技術通知 UPD789074 (サブ・シリーズ) 使用制限事項の件		発行番号	SBG-DT-03-0189号	1/2
		発行日	2003年 7月 18日	
		発行元	NEC エレクトロニクス株式会社 ソリューション事業本部 第二ソリューション事業部 マイクロコンピュータグループ	
文書分類	使用制限事項	バージョン・アップ	ドキュメント修正	その他
関連資料	UPD789074 サブシリーズ ユーザーズ・マニュアル		資料番号: U14801JJ3V0UD00 (第3版)

8ビット・タイマ・スタート時の誤差

8ビット・タイマのカウント・クロックに外部イベントを選択した場合の不具合

タイマ・スタート時の誤差

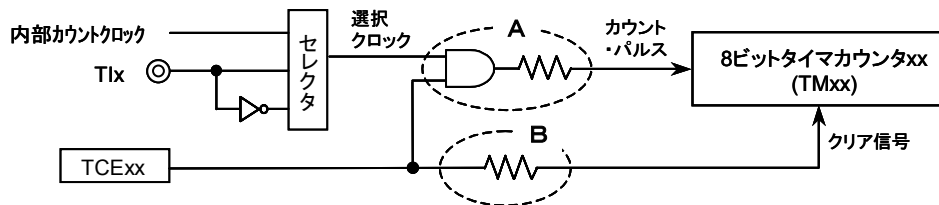
8 ビット・タイマ/イベント・カウンタにおいて、タイマ・スタート後、一致信号が発生するまでの時間は、最大で 1.5 クロック分の誤差が生じます。これは、選択クロックがハイ・レベルの時にタイマ・スタートすると、その瞬間に立ち上がりエッジが検出され、カウントがインクリメントされてしまうことがあるためです。

1.5 クロック (最大) の誤差が出るケース

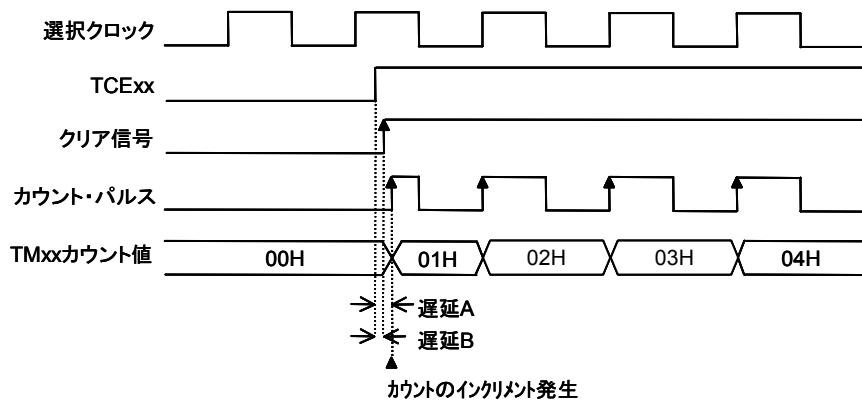
選択クロックがハイ・レベルの時にカウント動作フラグ (TCExx) をセットした結果、カウント・パルスがクリア信号に対して遅れた場合 (“遅延 A > 遅延 B”) TMxx カウンタ値はインクリメントされます。最大で 1.5 クロック分の誤差が生じます。

TI 端子がハイ・レベル時にタイマ・スタートした場合のカウンタ動作 (立ち上がりエッジ選択時)

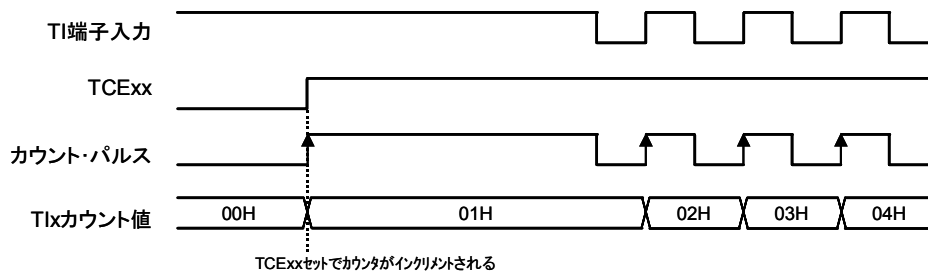
8ビット・タイマ/イベント・カウンタにおいて、タイマのカウンタ・クロックに外部イベント(TI 端子入力)を選択時、有効エッジと TI 端子レベルの状態により、カウンタ動作フラグ(TCExx)をセット後、カウンタがインクリメントされる場合があります。

前記制限事項 記載の "遅延 A > 遅延 B" の場合、以下に合致する時 TMxx カウンタ値はインクリメントされません。

- ・ 立ち上がりエッジ選択時、TI 端子がハイ・レベルの状態にカウンタ動作フラグ(TCExx)をセットした時
- ・ 立ち下がりエッジ選択時、TI 端子がロウ・レベルの状態にカウンタ動作フラグ(TCExx)をセットした時

- ・ 立ち上がりエッジ選択時は、必ず TI 端子がロウ・レベルの時にタイマ・スタートする。
- ・ 立ち下がりエッジ選択時は、必ず TI 端子がハイ・レベルの時にタイマ・スタートする。

- ・ タイマ・スタート時のカウンタ値を制御レジスタに退避させておき、カウンタ値を読み出すときは制御レジスタに退避したカウンタ値との SUB を取り、真のカウンタ値とする。
